**МИНИСТЕРСТВО ТРАНСПОРТА РОССИЙСКОЙ ФЕДЕРАЦИИ
ФЕДЕРАЛЬНОЕ АГЕНТСТВО ВОЗДУШНОГО ТРАНСПОРТА
(РОСАВИАЦИЯ)**

**О внесении изменений в приаэродромную территорию аэродрома
гражданской авиации Нижний Новгород (Стригино), установленную
приказом Федерального агентства воздушного транспорта
от 26 октября 2023 г. № 954-П**

**Перечень изменений, вносимых в приаэродромную территорию
аэродрома гражданской авиации Нижний Новгород (Стригино),
установленную приказом Федерального агентства воздушного транспорта
от 26 октября 2023 г. № 954-П**

«Схема 4.1

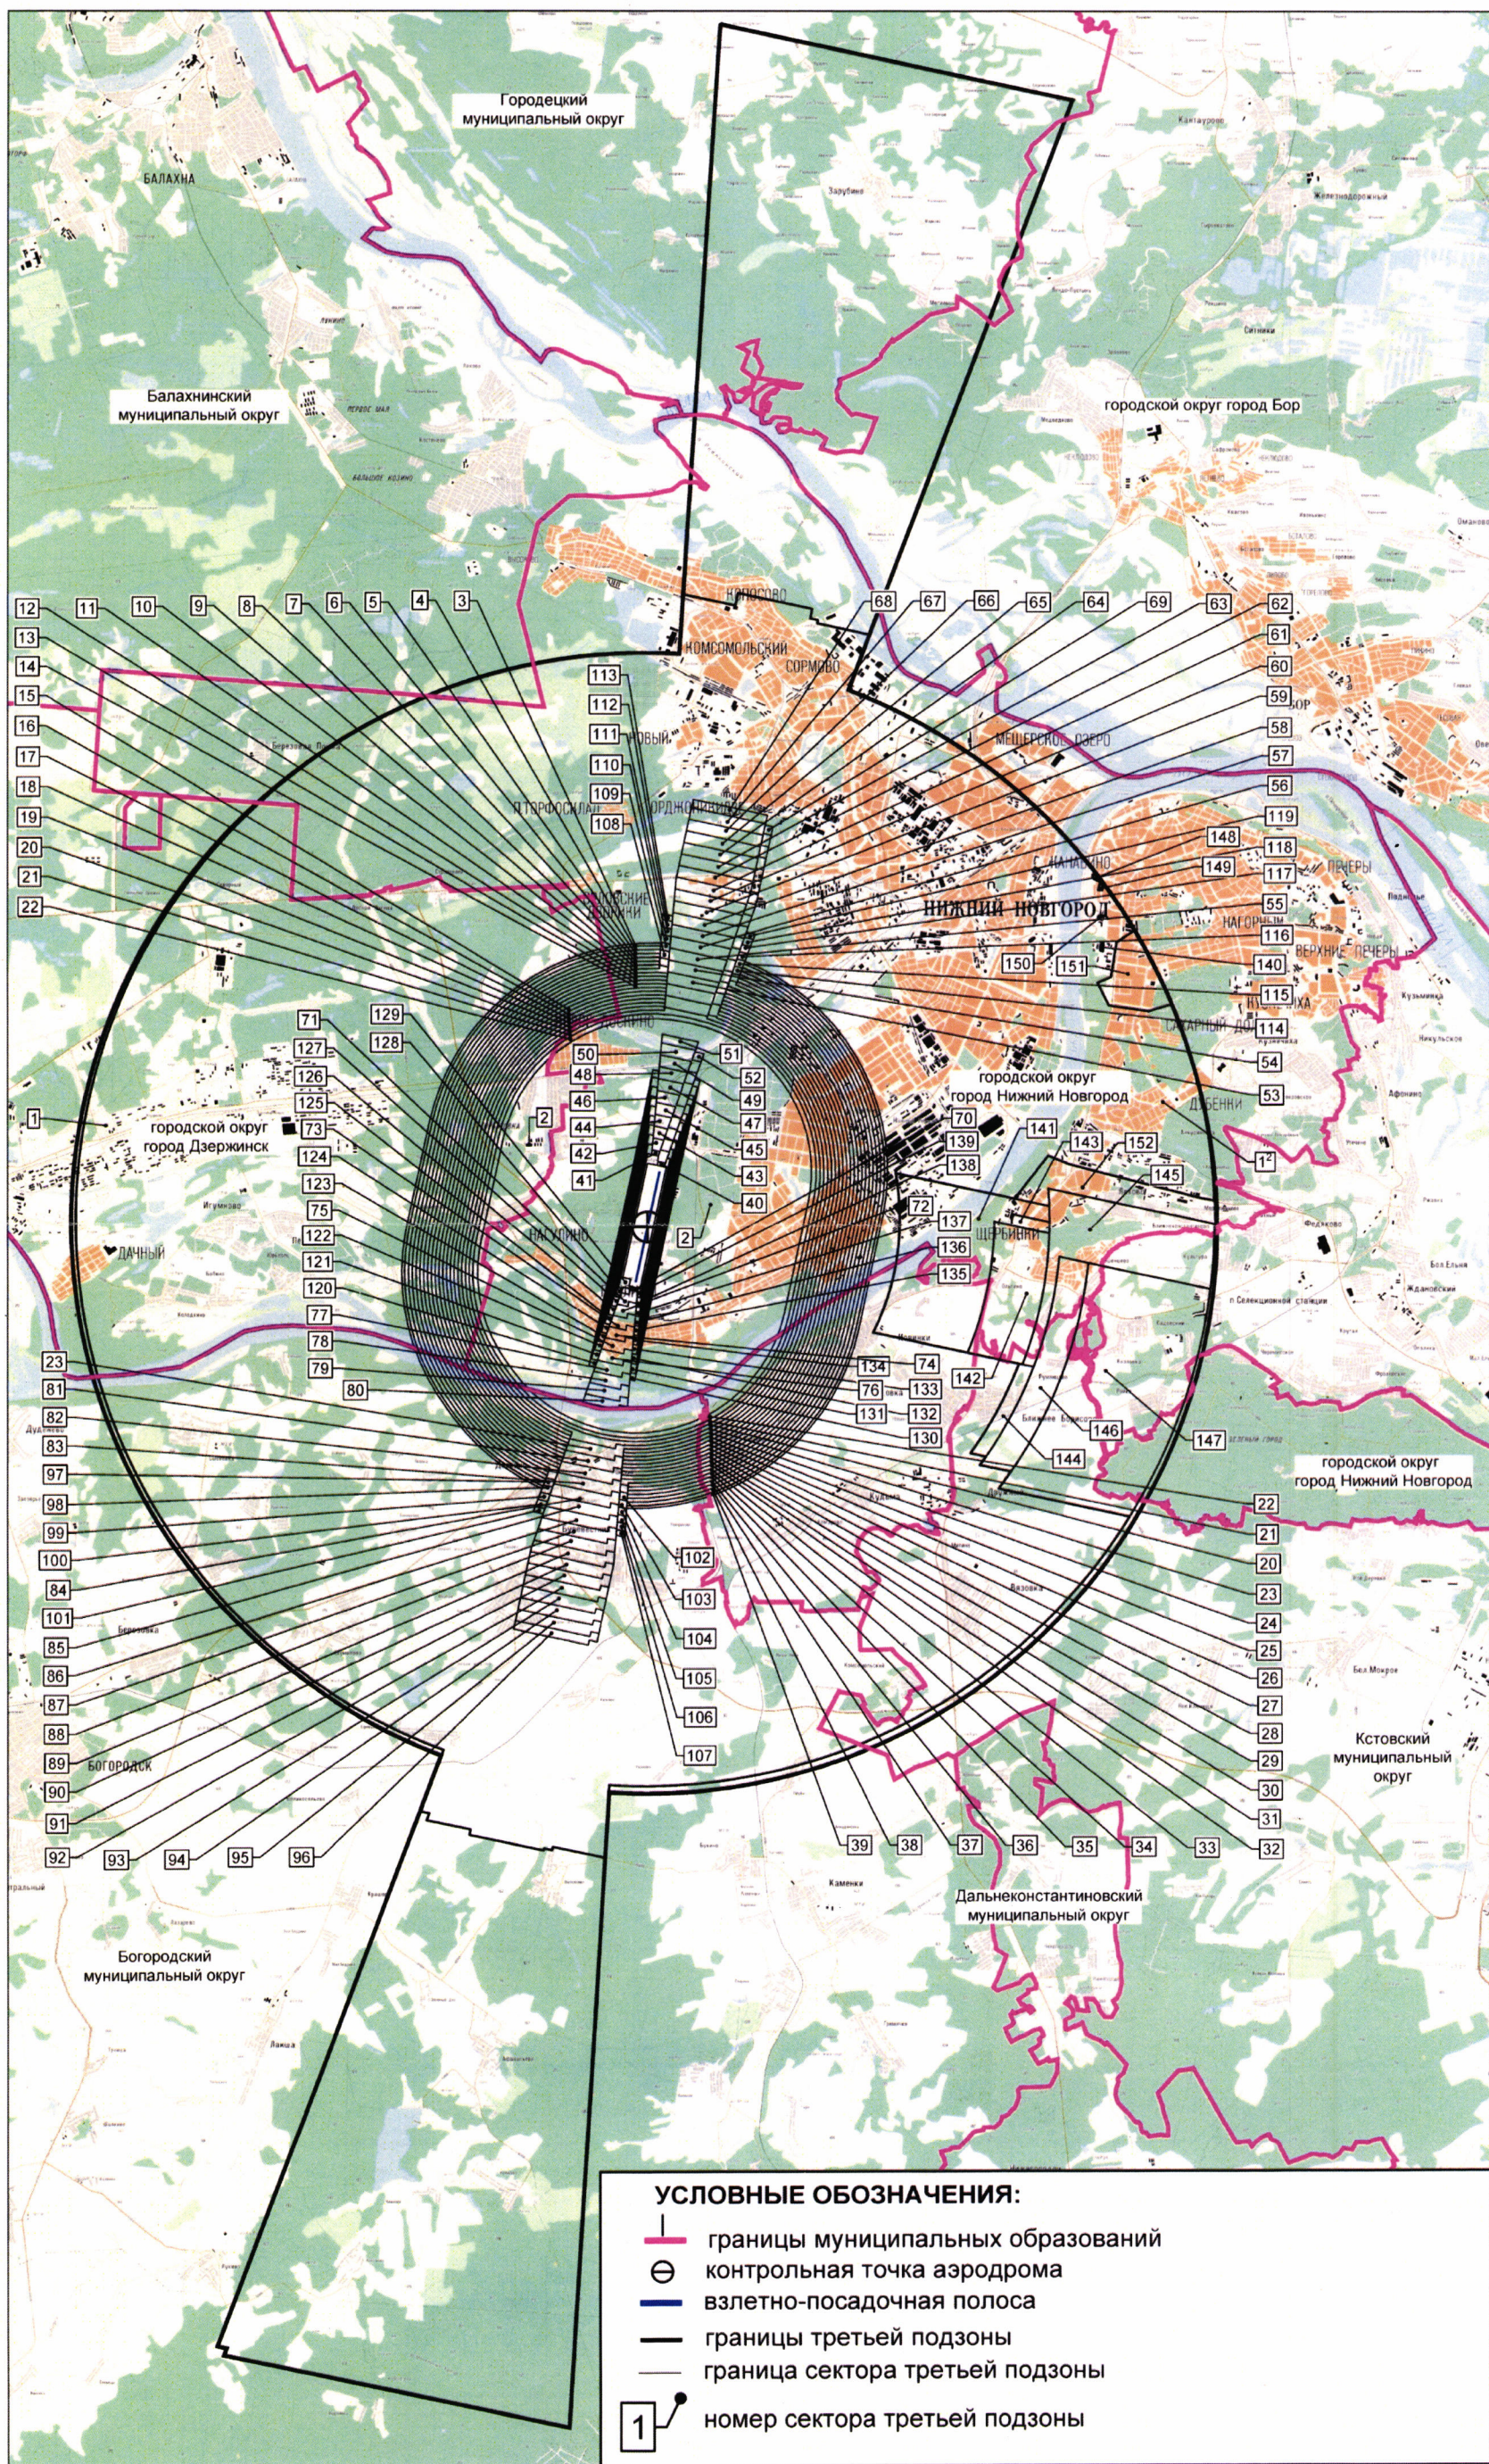
2) схему 4.1 подпункта 7.7 изложить в следующей редакции:
